CONCERNE : **ETUDE MURS PORTEURS ACCUEIL CLUNY FORT-DE-FRANCE**

AFFAIRE N° : **1547**

**ETUDE MURS PORTEURS ACCUEIL  
CLUNY FORT-DE-FRANCE**

**AVIS TECHNIQUE**

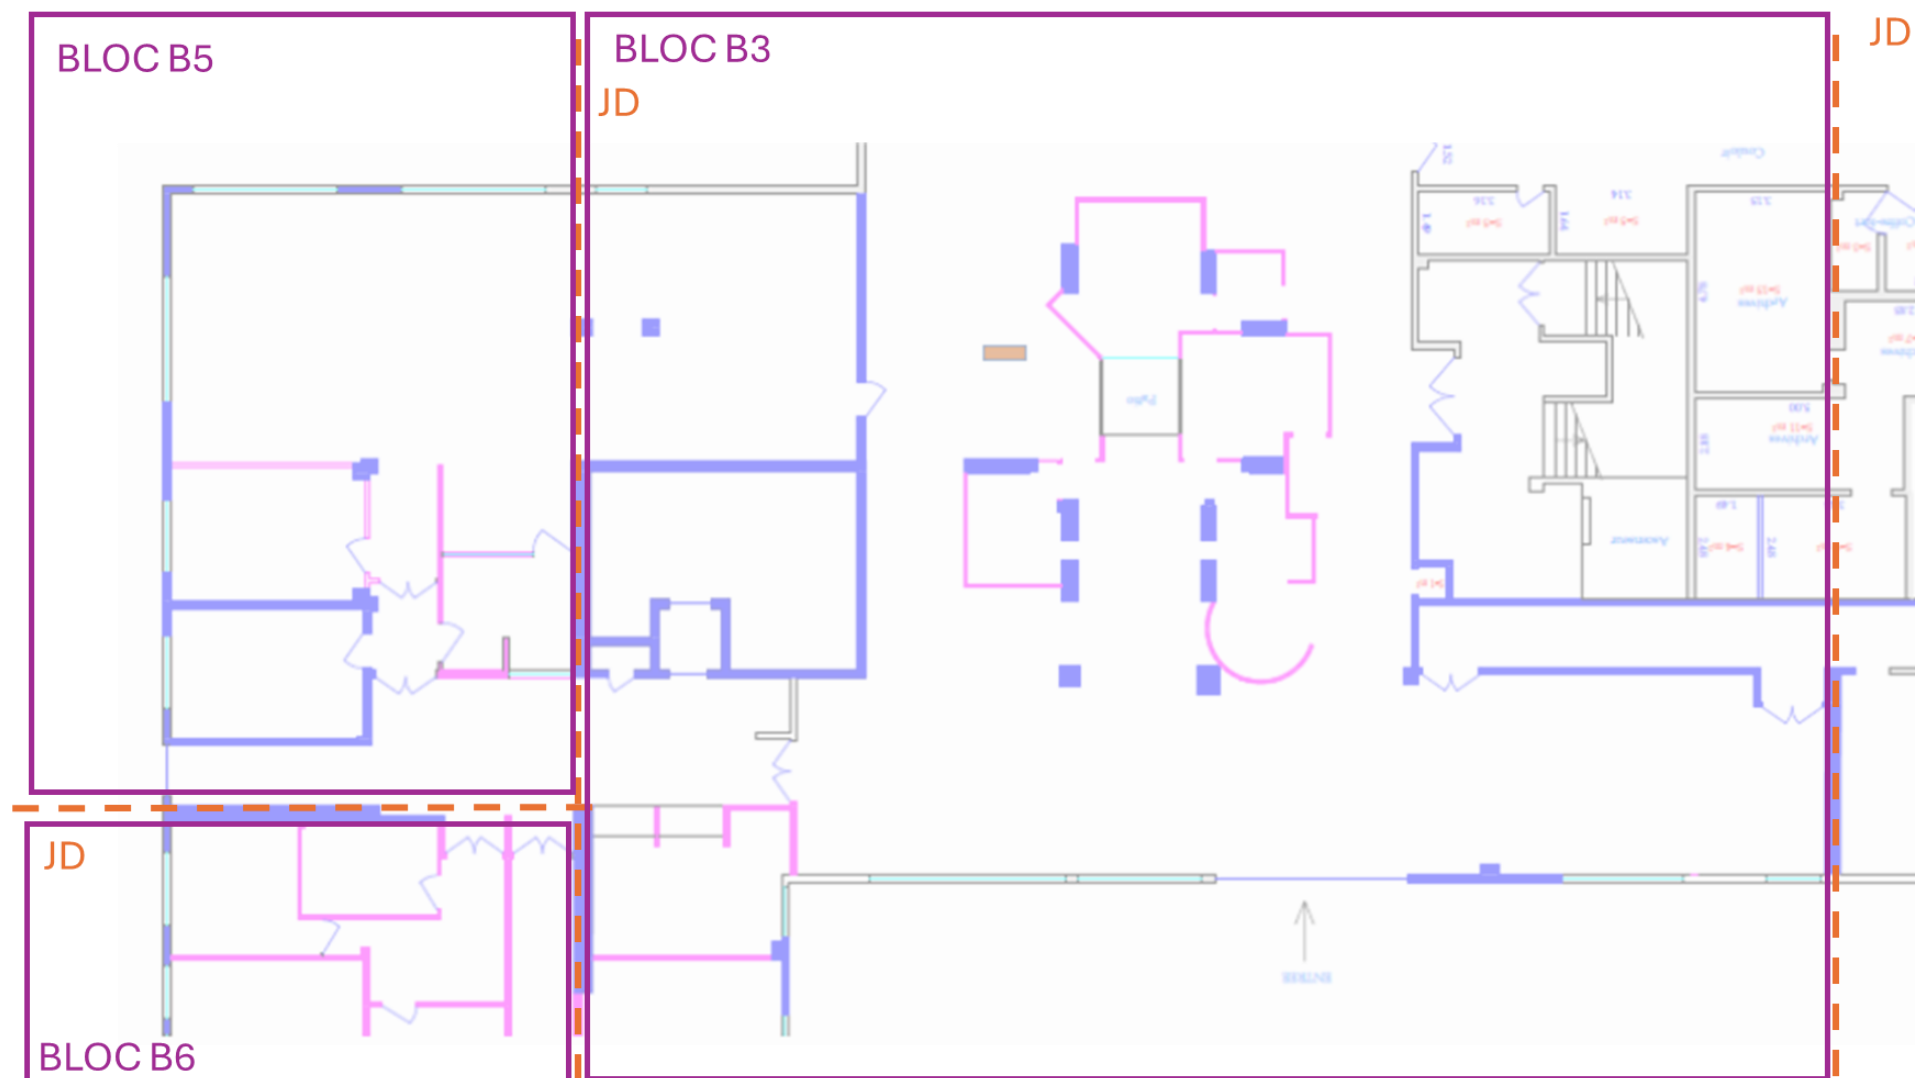
- Tous les poteaux présents, sont des éléments porteurs à l'exception de trois d'entre eux qui sont des encoffrements ;
- La majorité des voiles étudiés sont porteurs. Ils sont continus jusqu'aux fondations.
- Certains de ces voiles ne se prolongent pas aux étages
- Tous les murs non porteurs pourront admettre des ouvertures.
- Certains murs porteurs pourront admettre des ouvertures et d'autres non.

Plan localisation

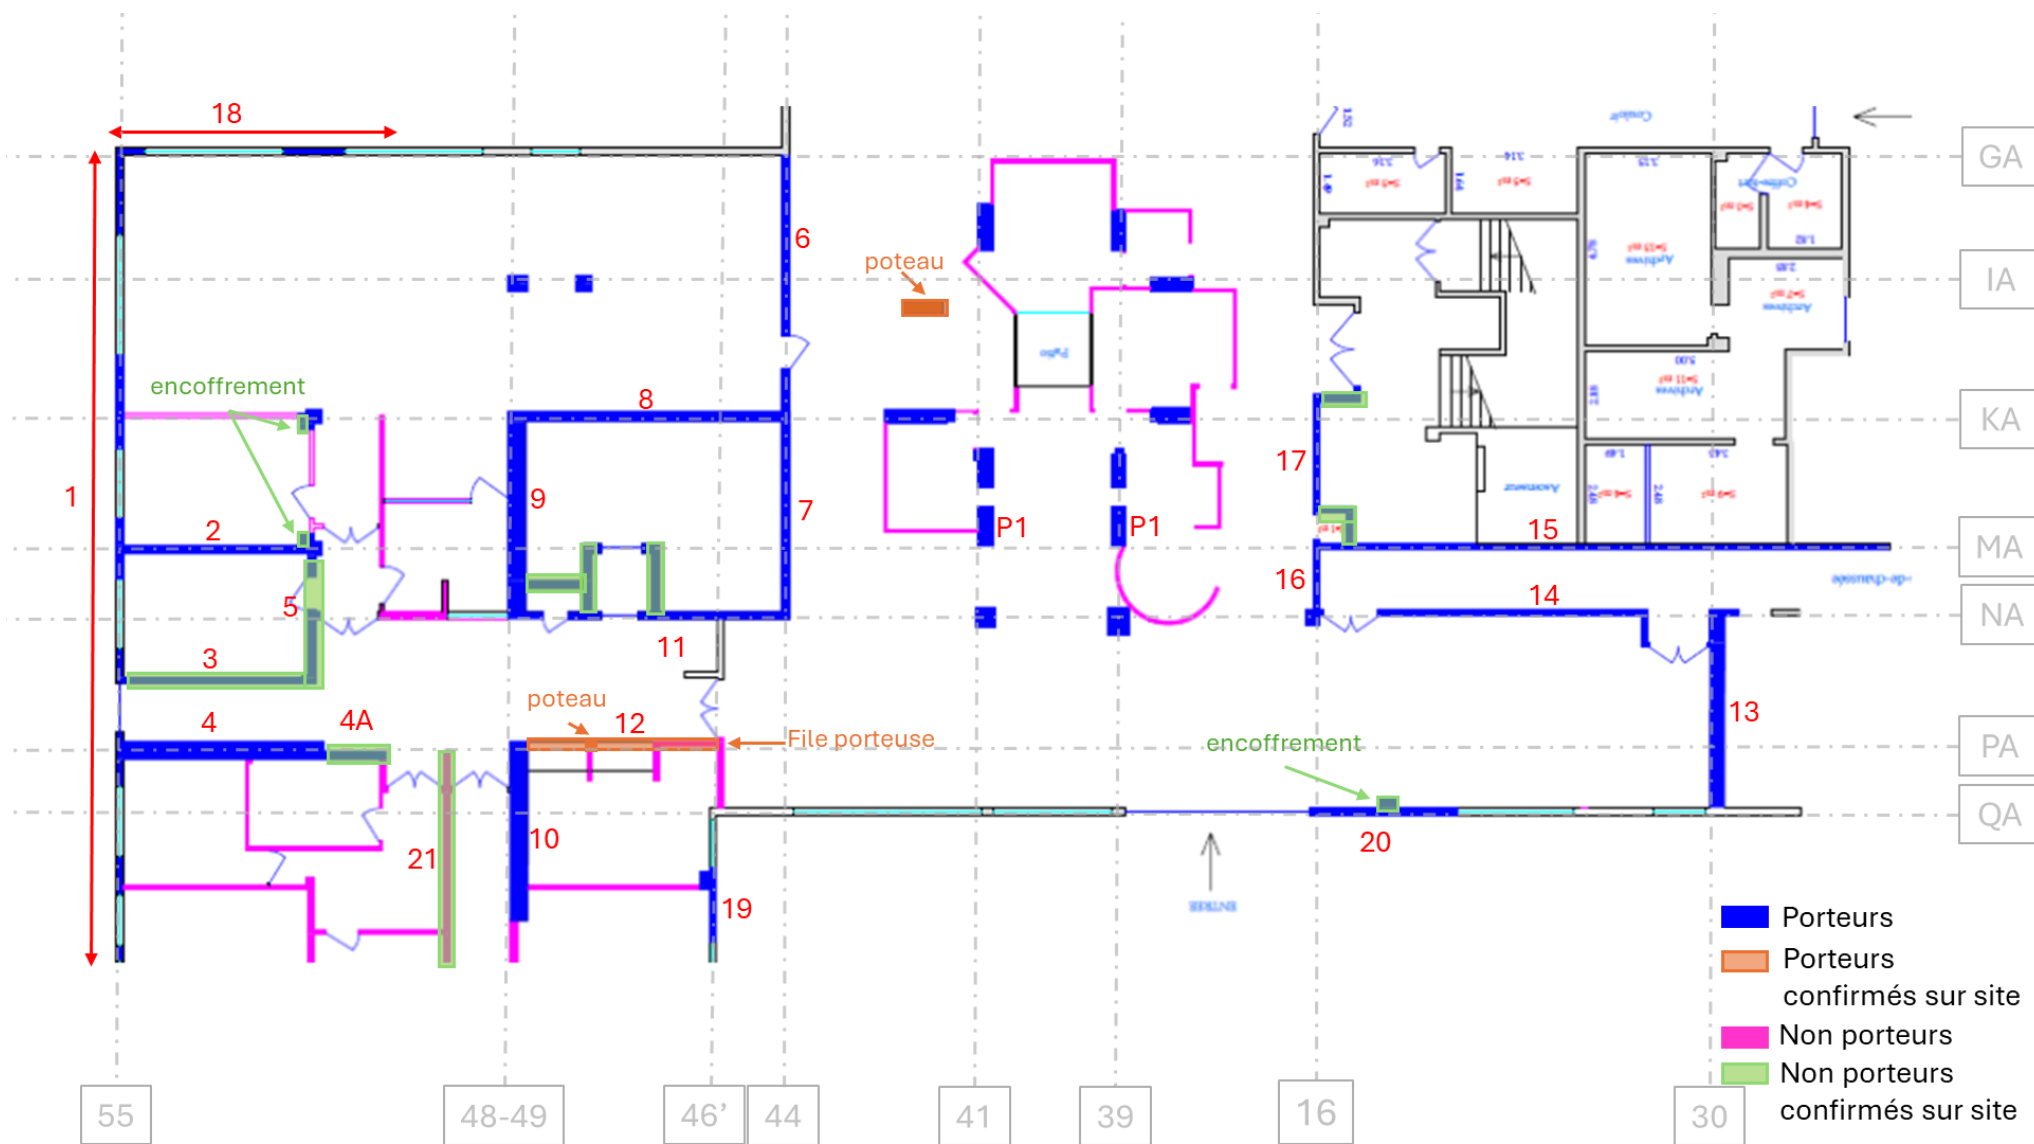
- Nous avons mis en évidence les 3 blocs et les joints de dilation séparatifs.

- Nous avons mis en surbrillance de couleur verte les voiles qui ne sont pas des éléments porteurs ;
- Nous confirmons que ceux maintenus en surbrillance rose sont bien des non porteurs.
- Nous confirmons que ceux maintenus en surbrillance bleu sont bien des éléments porteurs et nous avons complété en représentant en orange les porteurs qui n'avaient pas été mis en évidence ;
- Les poteaux P1 indiqués sur le plan démarrent sur des voiles situés au sous-sol. Ils ne se poursuivent pas aux étages. Tous les autres sont continus sur toute hauteur.

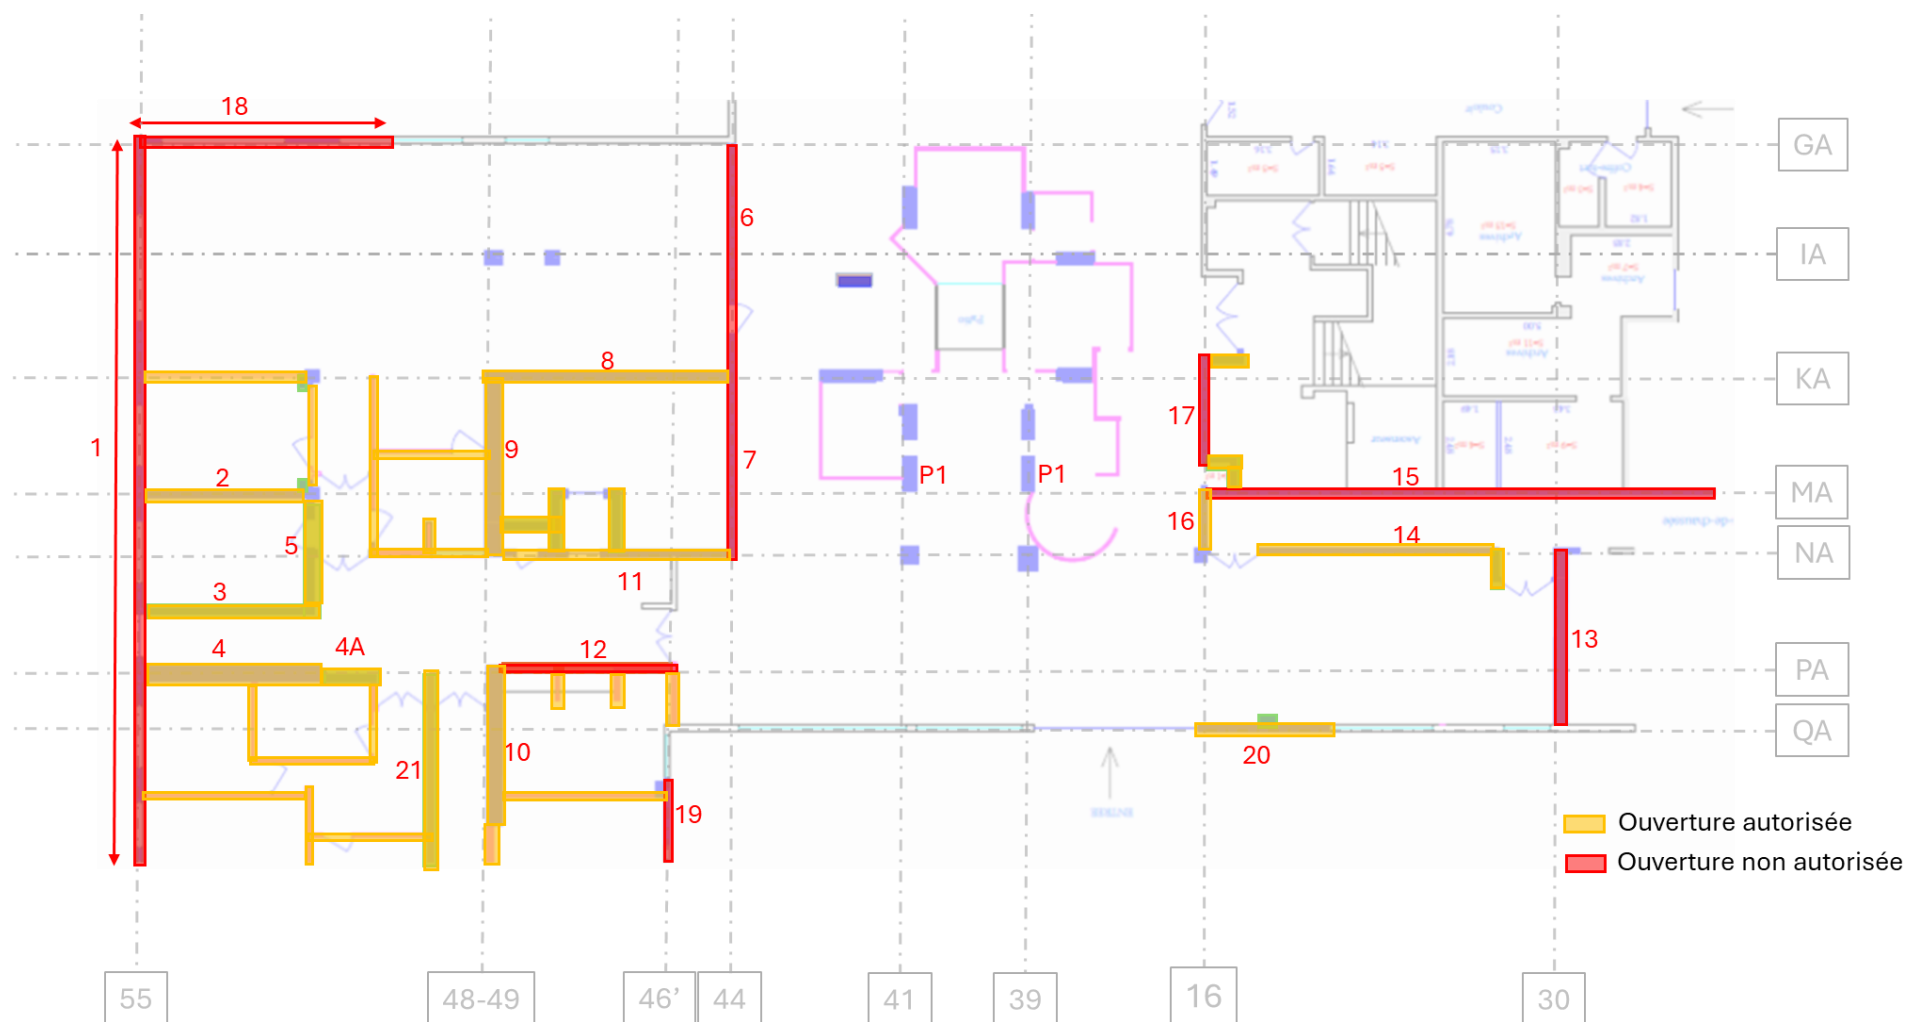
| N° élément                | Observations                                       | Création d'ouvertures possible ?                                                                                                   |
| <b>1, 18 et 19</b>        | Voiles de façade, en continuité au sous-sol.       | Non                                                                                                                                |
| <b>6, 7, 13, 15 et 17</b> | Contreventement principal                          |                                                                                                                                    |
| <b>12</b>                 | Continu sur toute hauteur                          | Non                                                                                                                                |
| <b>2, 4 et 8</b>          | En continuité au sous-sol                          | Oui. De préférence, idéalement en superposition avec les ouvertures présentes sur les voiles en continuité dans les autres niveaux |
| <b>3, 5 et 4A</b>         | Pas de continuité, voile de remplissage            | Oui                                                                                                                                |
| <b>9 et 10</b>            | Poutres voiles appuyés sur des poteaux en sous-sol | Oui mais ouverture centrée ( $S < 1,5 \text{ m}^2$ )                                                                               |
| <b>16</b>                 | Poutre voile présente uniquement à ce niveau       | Oui                                                                                                                                |
| <b>21</b>                 | Cloison                                            | Oui                                                                                                                                |
| <b>11</b>                 | En continuité au sous-sol                          | Oui                                                                                                                                |

**Des renforcements sont à prévoir dans le cas des percements autorisés dans les voiles porteurs, notamment dans les poutres voiles. Ces ouvertures doivent être limitées en taille et en position. Il est impératif de procéder à une étude de renforcement réalisée par un bureau d'études structure.**

Ci-dessous le plan de repérage récapitulatif des voiles dans lesquels les percements sont autorisés ou non :
